## 2.1 環境モニタリング項目（令和7年度）

### 3 令和7年6月25日の有識者会議指摘事項について

## 4.1 令和7年度実施結果（地下水）

# 5.1 【前回有識者会議の指摘①】 地下水のダイオキシン類の分析状況

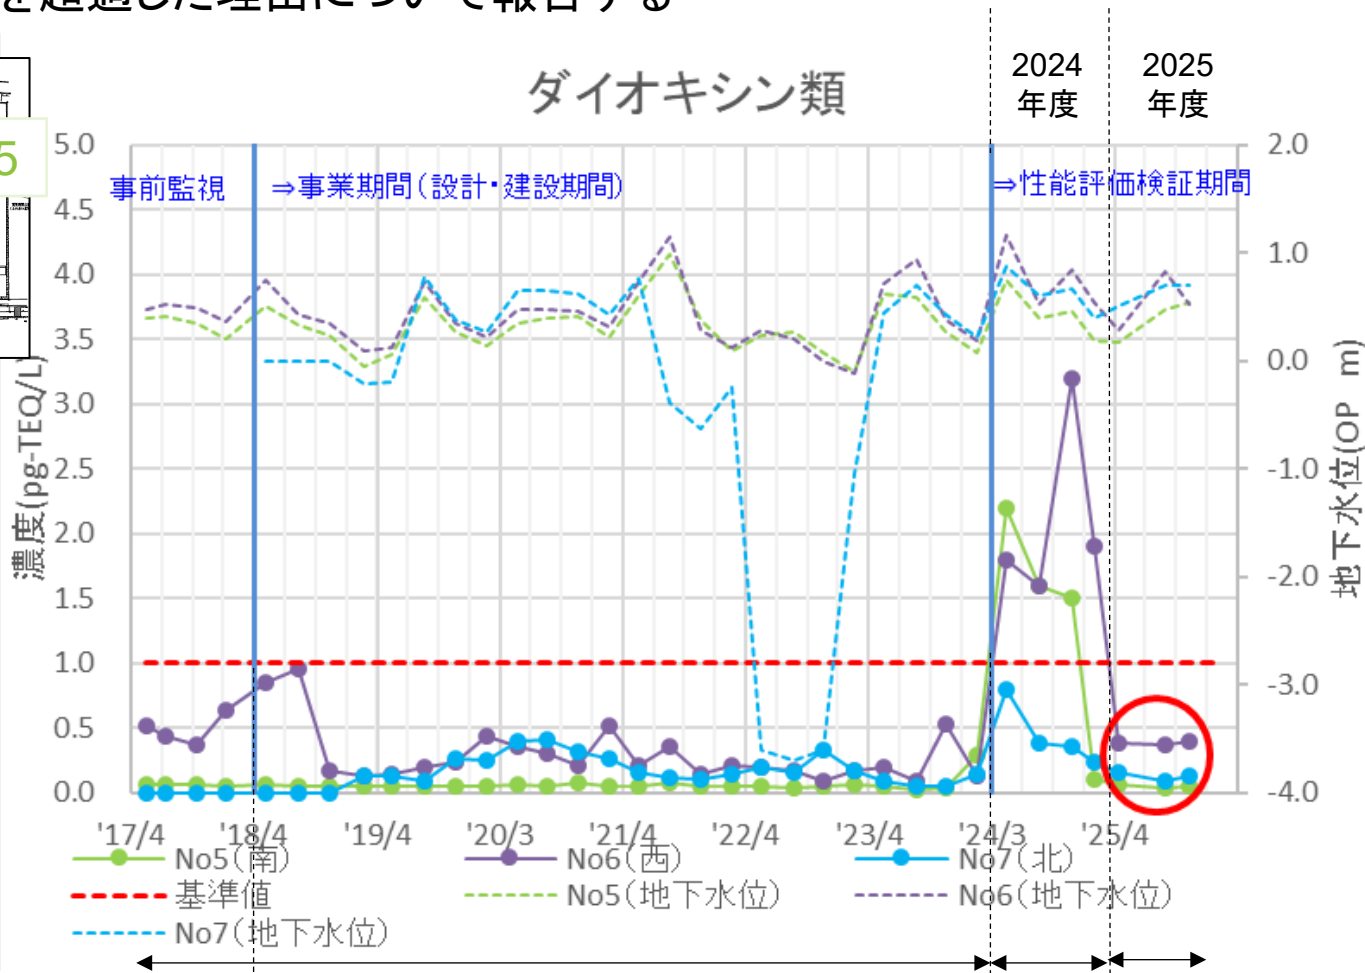
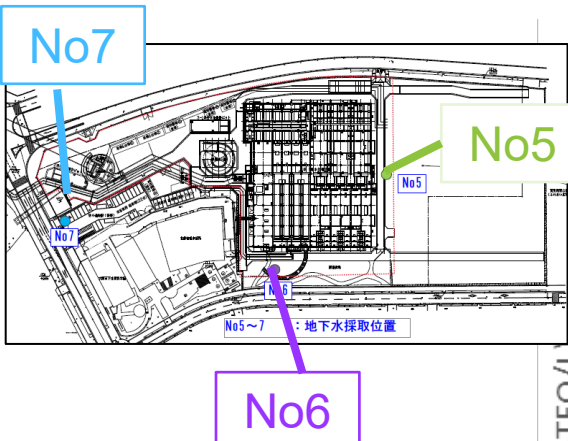
- ・地下水のダイオキシン類が、2024年度に管理値を超過した原因を検証すること。

今年度より、採水速度を、建設期間と同等の速度に戻した結果、管理値未満を継続中

⇒昨年度に、管理値を超過した理由について報告する

## 5.8 【前回有識者会議の指摘②】 処理水量と騒音の関係性について

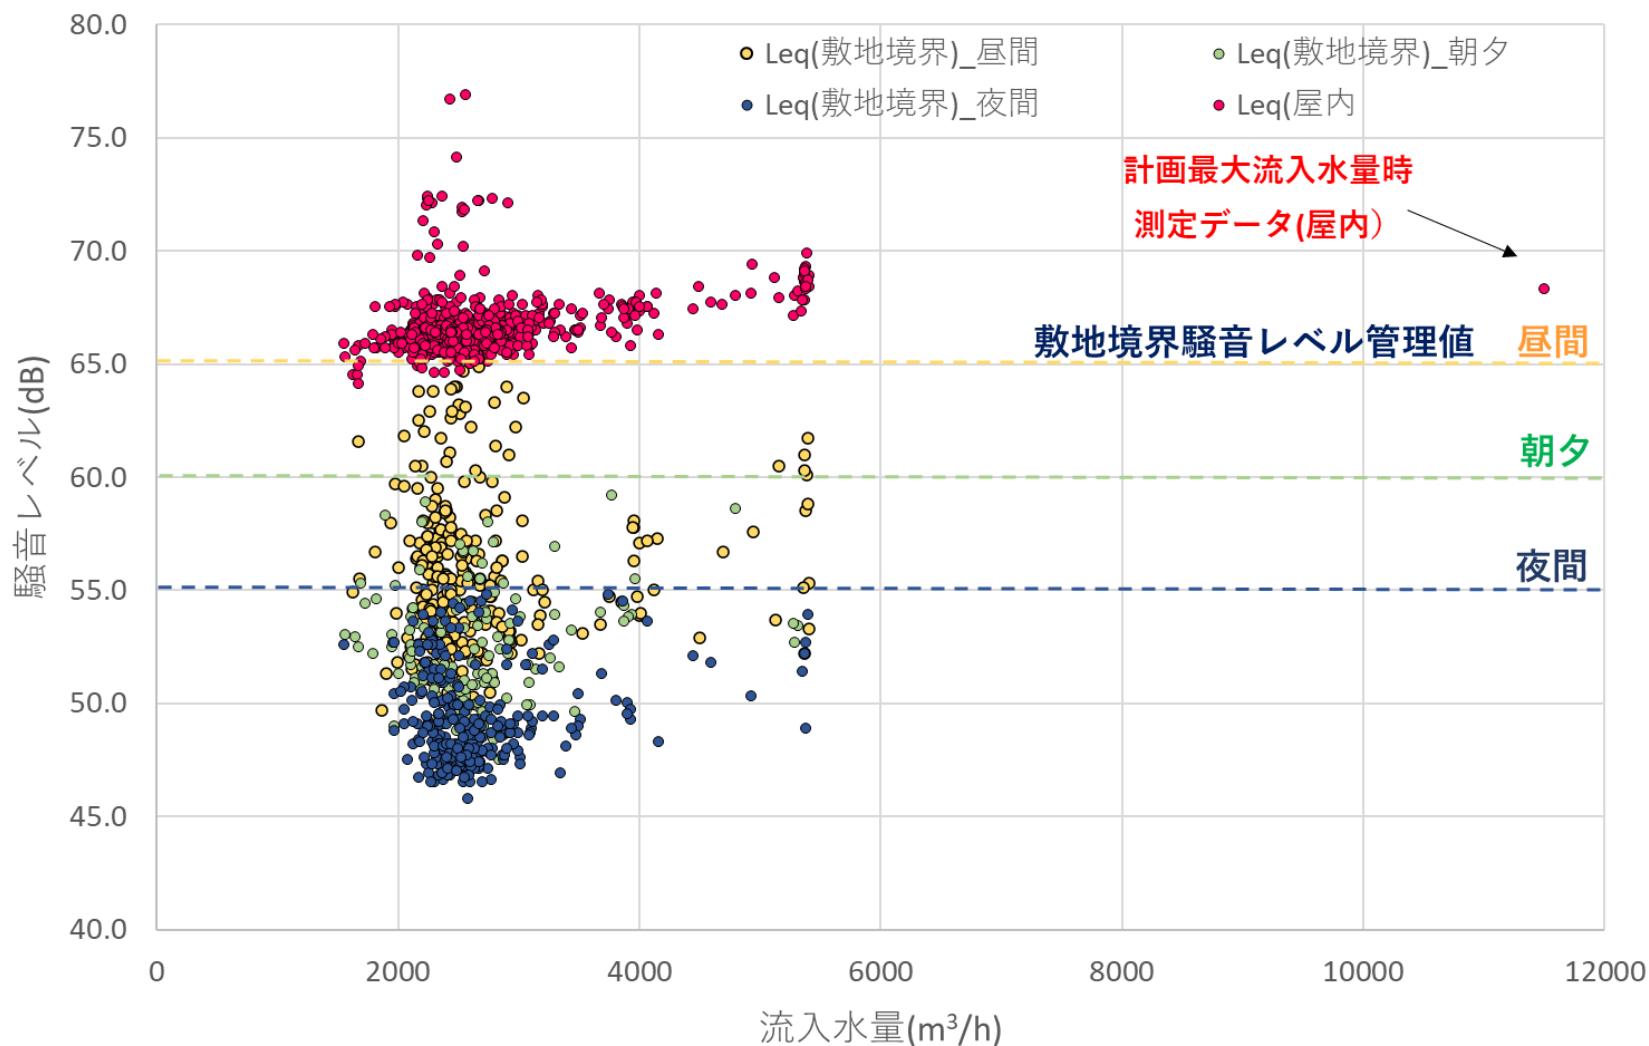
- ・処理水量の増減が騒音に影響している可能性があるため、  
処理水量と騒音の関係性を確認すること。

処理水量に大きな変化があると、屋内騒音は微増の傾向がみられたが、外部騒音に影響しないことを確認
